島根原子力発電所 2号炉 火災による損傷の防止 (重大事故等対処施設)

令和2年3月
中国電力株式会社

審査会合での指摘事項に対する回答

高圧注水系統の配置

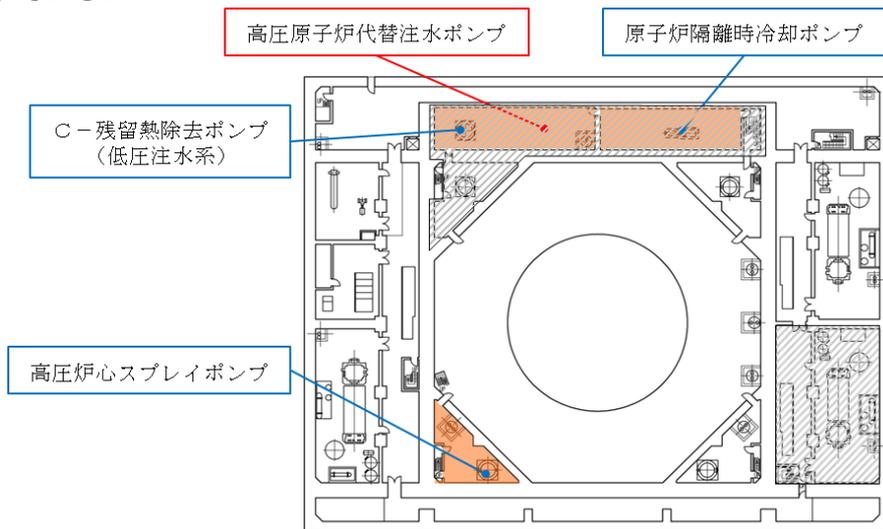
- 重大事故等対処設備への火災防護対策について、別途説明を行うこと。
- 重大事故対処設備の火災により設計基準対象施設に影響を与える場合を考慮し、基準適合性を説明すること。

- 重大事故等対処設備について、火災の発生防止、感知・消火対策を実施する。
- 重大事故等対処設備と同じ機能を有する設計基準対象施設は異なる部屋に設置することで、単一火災により同時に機能喪失することを防止する設計とする。
